改善箇所説明図

後退灯取付高さ間違い

【詳細】

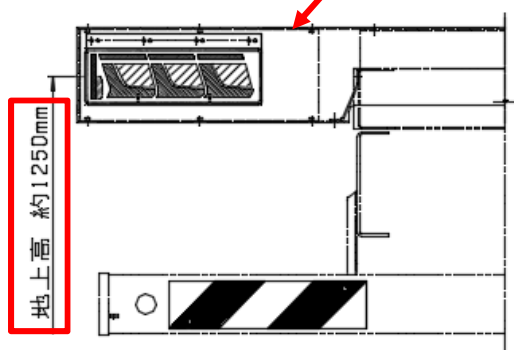
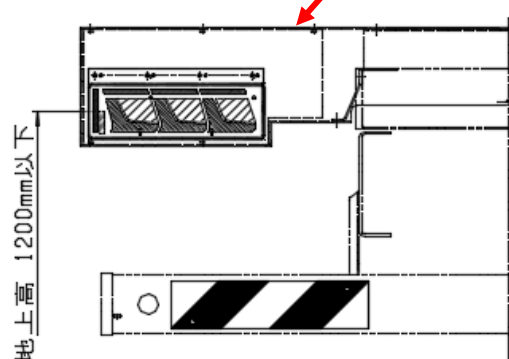
地上高 約1250mm

大型トラックにおいて、コンビネーションランプの取付指示が不適切なため、後退灯の照明部の上縁の高さが地上1200mm以上に取付されたものがあり、後退灯の取付基準に満足しない。

地上高 1200mm以下

全車両、テールランプステーを対策品に交換し、後退灯の照明部の上縁の高さが地上1200mm以下となるよう、取付高さを変更する。
